GEOMATICA-EIA-CAT I-0036-2024

Proyecto: “RESIDENCIAL PALERMO”

MINISTERIO DE AMBIENTE  
DIRECCIÓN REGIONAL DE CHIRIQUÍ  
SECCIÓN DE EVALUACIÓN DE IMPACTO AMBIENTAL  
INFORME TÉCNICO DE EVALUACIÓN DE ESTUDIO DE IMPACTO AMBIENTAL  
No. 122-2023

| NOMBRE DEL PROYECTO: | RESIDENCIAL PALERMO                                                           |

PROVINCIA DE CHIRIQUÍ, DISTRITO DE DAVID, CORREGIMIENTOS DE  
SAN PABLO VIEJO, SAN CARLOS - VERIFICACIÓN DE COORDENADAS  
DEL PROYECTO "RESIDENCIAL PALERMO"

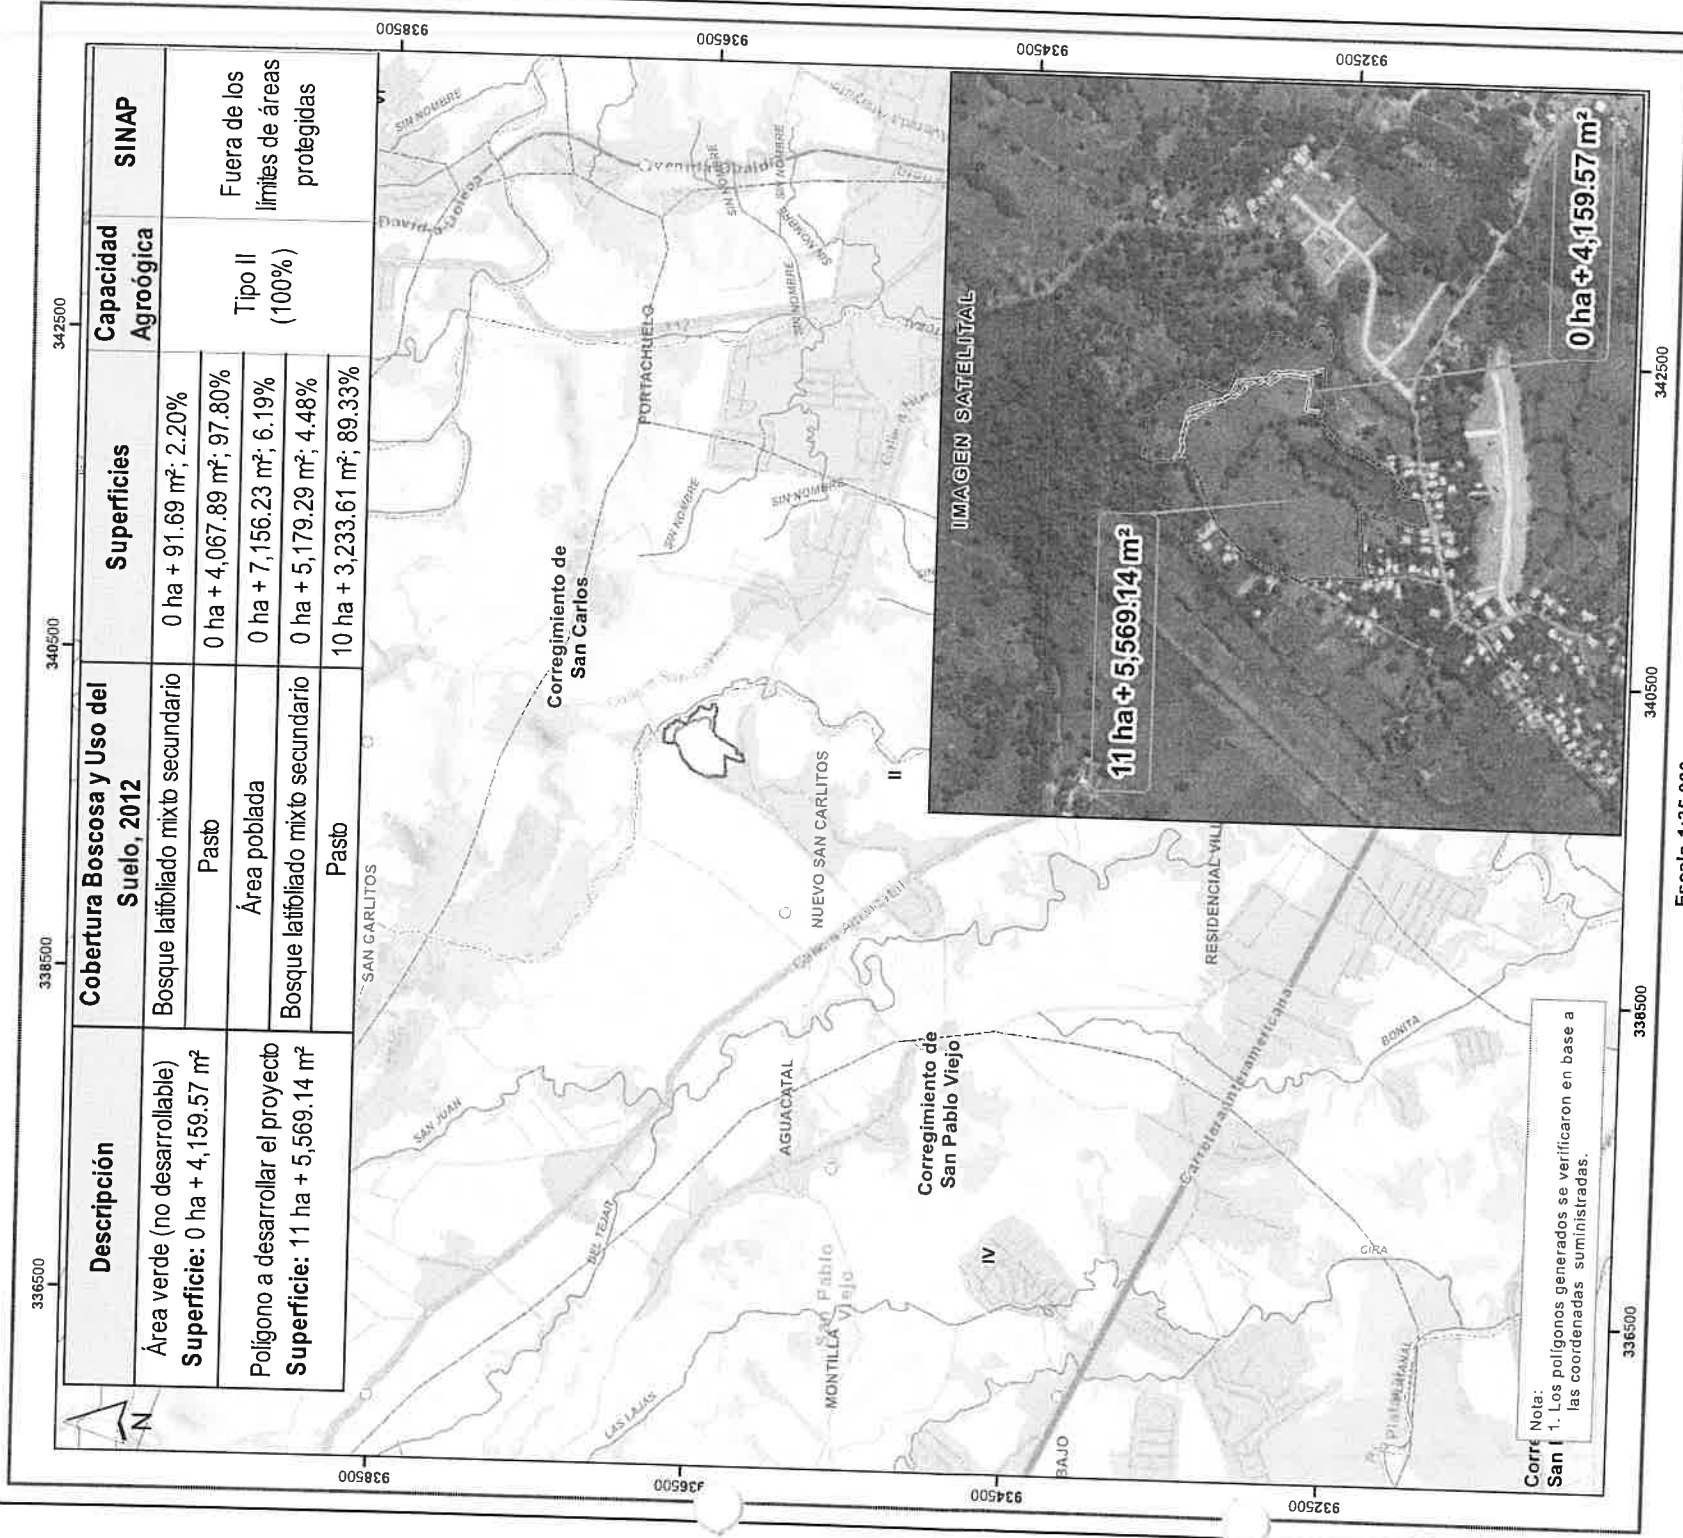
En respuesta a la solicitud del día 12 de enero de 2024, vía correo electrónico, donde se solicita generar una cartografía que permita determinar la ubicación del proyecto de Estudio de Impacto Ambiental, categoría I, denominado **RESIDENCIAL PALERMO**, le informamos lo siguiente:

Con los datos proporcionados se generaron dos polígonos, denominados: Área verde (no desarrollable) con una superficie (**0 ha + 4,159.57 m<sup>2</sup>**), Polígono a desarrollar el proyecto con una superficie (**11 ha + 5,569.14 m<sup>2</sup>**), los mismos se ubican fuera de los límites del SINAP.

De acuerdo a la Cobertura Boscosa y Uso del Suelo, año 2012, el polígono se ubica en la categoría de **“Área poblada”**, **“Bosque latifoliado mixto secundario”**, **“Pasto”** y según la Capacidad Agrológica, el polígono se ubica en el tipo: **II** (Arable, algunas limitaciones en la selección de las plantas, requiere conservación moderada).
